AVD.	<b>P 6</b>	GRUPP	62
DETR.	Kulled, fjäderben 240, 264	NR	1
		DATUM	Jan.75

## Servicemeddelande

### Nytt utförande av kulledens infästning i fjäderbenet

Bild 1. Kulledsinfästning

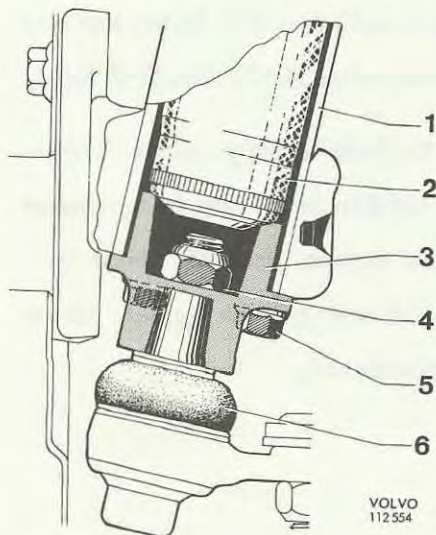
Ett nytt utförande av kulledsinfästning har införts i produktionen. Genom att fjäderbenets nedre del har försetts med ett fastskruvat fäste för kulleden (3 bild 1), har metoden för kulledsbyte blivit betydligt enklare.
